阳光湖樾22#地块  
修建性详细规划调整

## 寿县国土空间规划委员会文件

## 阳光湖樾 22#地块修详规详细规划调整规委会意见回复函

## 关于信达华宇阳光湖樾 22#地块修详规调整方案

22#地块与河湖管理范围线的相对关系

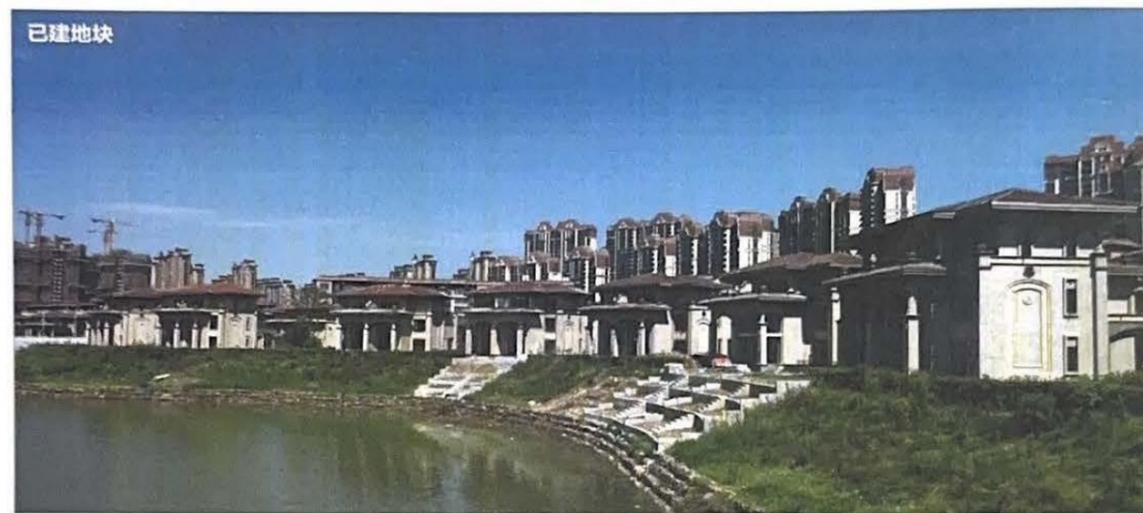
3、项目位置特殊，规划设计单位、建设单位要与县水利局密切对接，严格按照河湖管理岸线及水位控制线要求设计实施，确保项目满足防洪要求，同时与县生态环境局密切对接，严防污染、侵占水体，项目实施建设过程中新桥国际产业园管委会、县水利局、县生态环境局、县住建局等相关单位要严格监管；

回复：已与县水利局对接，严格按照河湖管理岸线及水位控制线要求设计实施，同时已与县生态环境局对接严防污染，侵占水体。

# 专家会意见总图调整

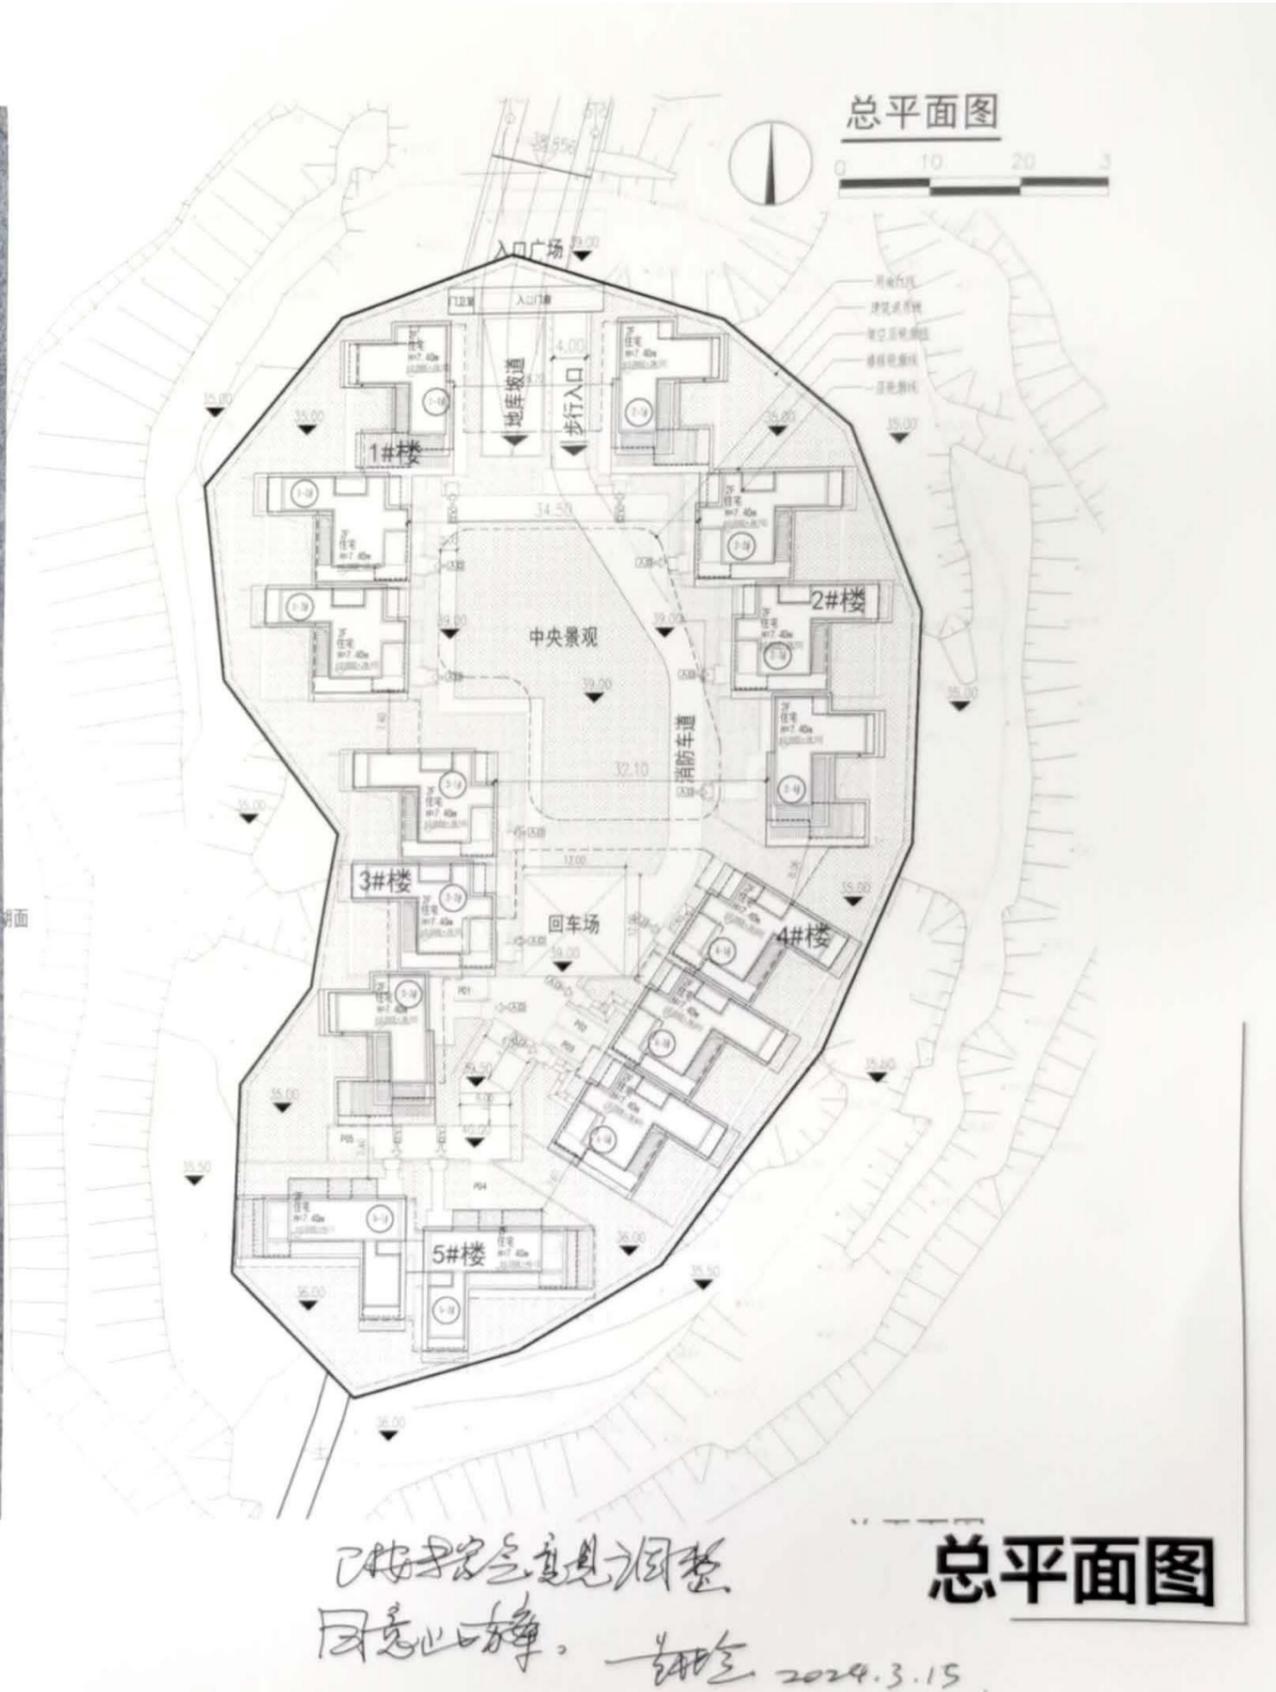
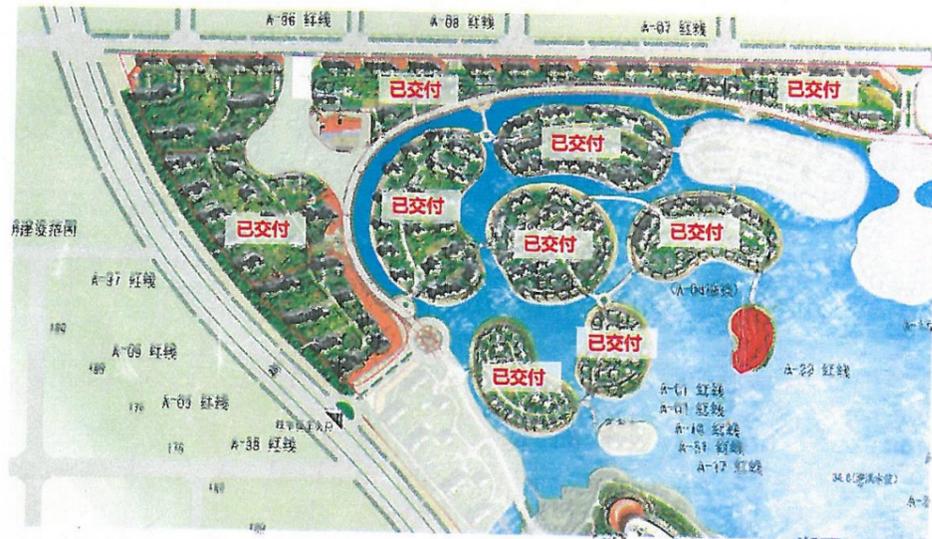
5. 总体布局应符合规范及公众利益, 场地围合度不应过高, 总体布局松弛有度。

6. 天际线应结合场地高程进一步优化, 丰富整体界面。

### 调整原因:

- 1、总体布局过于紧密，公共景观空间可达性低
- 2、整体界面过于平直，沿湖观感较差

回复: 已优化方案总体布局, 提升场地公共服务能力

回复: 已结合场地原始标高, 优化方案天际线及沿湖界面。

- 1、适当调整面宽，提升外部空间通透性及公共景观空间可达性
- 2、进一步结合地形调整高程设计，丰富沿湖界面

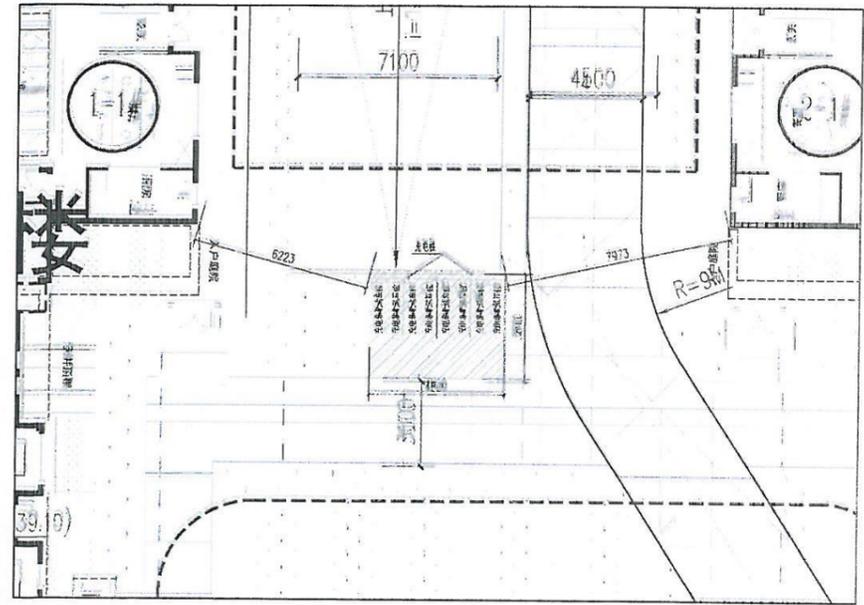
3、本小区设置非机动车位15个，其中8个为充电非机动车位（不低于50%）。根据《电动自行车停车场（棚）防火技术导则》，充电车位集中设置于18.2平米的非机动车充电停车场内。详见附件附图。

请按《电动自行车停车场（棚）防火技术导则》设置。

停车场与建筑之间的间距、布局、面积指标等满足相关规范要求，停车场平面如下：

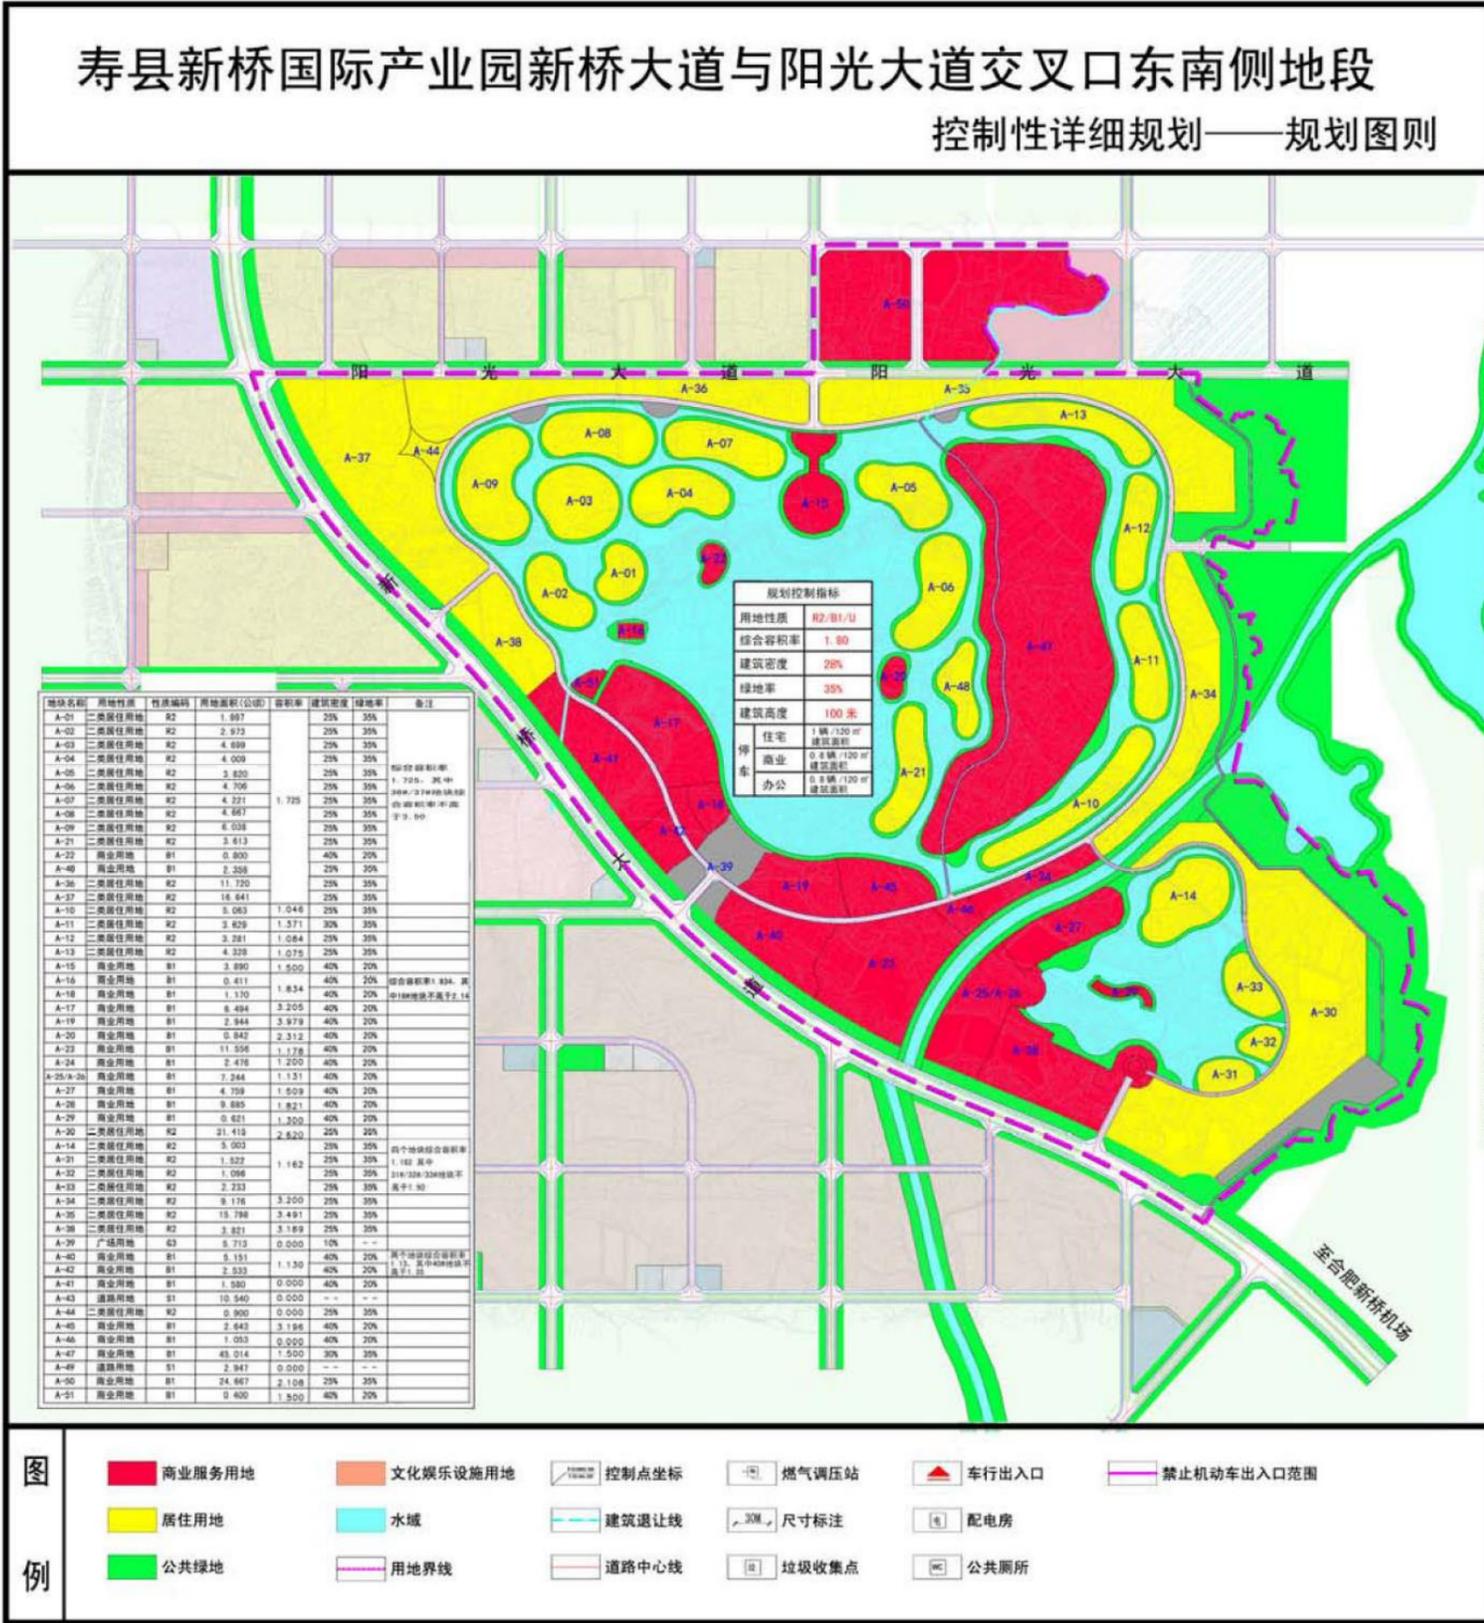
4、本项目周边“南小河水库”水库设计蓄水位为34.5，本地块场地标高为39，建筑单体负一层地块标高为35.5，河岸边标高为35。均大于水库设计蓄水水位，满足要求。

建筑单体负一层地块标高满足新桥水库设计蓄水水位要求，工程开工前应完成涉河（涉水）专项审批。
